Progetto: Nuova discarica rifiuti non pericolosi

**CONFERENZA DEI SERVIZI ISTRUTTORIA
VERBALE RIUNIONE DEL 20 SETTEMBRE 2018**

Giudizio n° 2950 del 13/09/2018

**Valutazione di Impatto Ambientale
Cupello Ambiente
Nuova discarica per rifiuti non pericolosi**

TAVOLA 3 PR del PRE

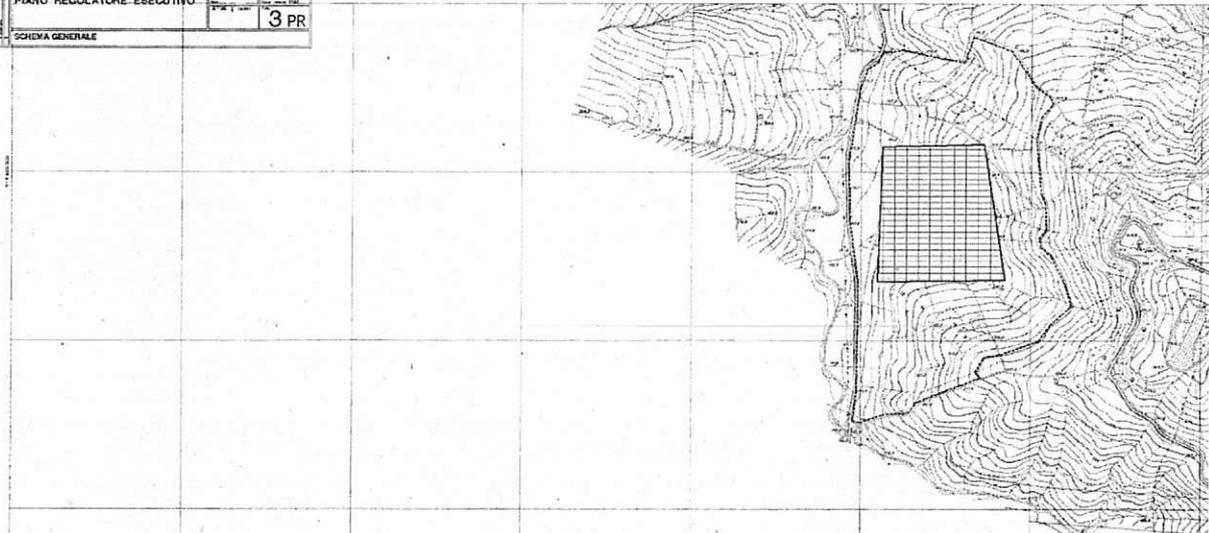
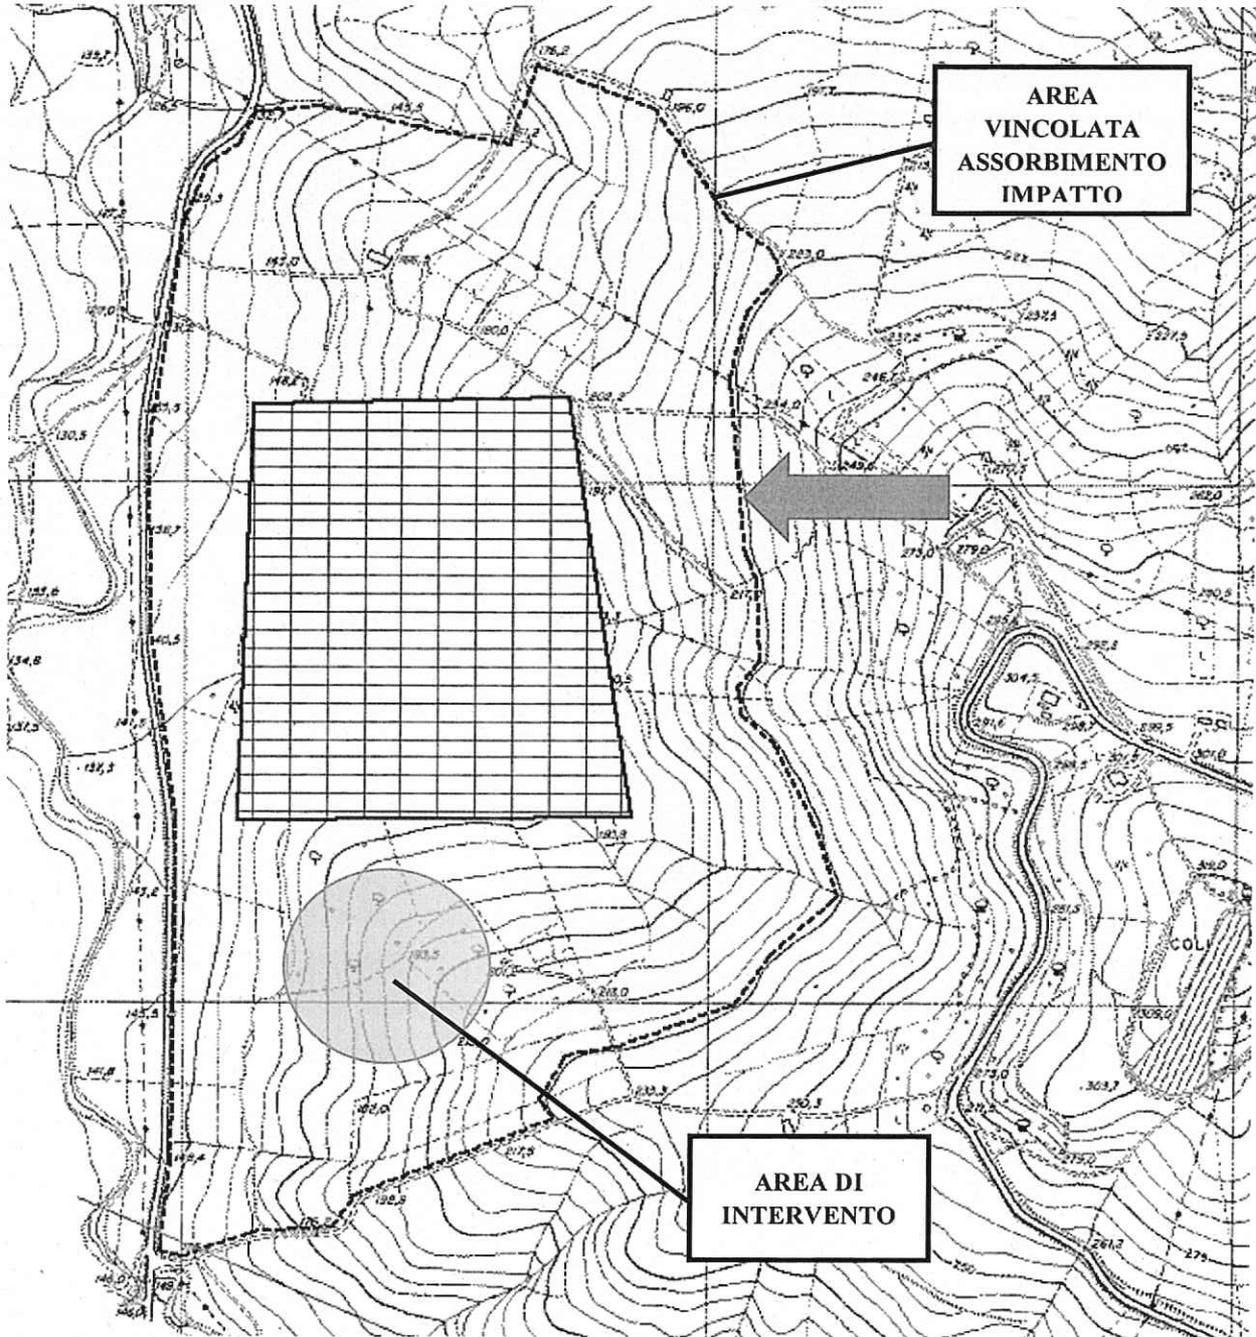
- nello studio di impatto ambientale (SIA) presentato, al **paragrafo 2.1.8** - Piano regolatore generale del Comune di Cupello (CH) e nella **Tavola A.2** del progetto si afferma che l'area di intervento della discarica di progetto ricade in un'area classificata "*area vincolata ai fini dell'assorbimento dell'impatto ambientale della discarica*". Le particelle su cui ricade il progetto di discarica per rifiuti non pericolosi risultano tutte ricomprese nell'area di PRE di cui alla Tavola 3PR vincolata, appunto, ai fini dell'assorbimento dell'impatto ambientale della discarica. **(cfr. Allegati)**;

N.B. Nello stralcio planimetrico l'intervento di progetto della discarica ricade interamente all'interno dell'"Area vincolata ai fini dell'assorbimento dell'impatto ambientale della discarica.
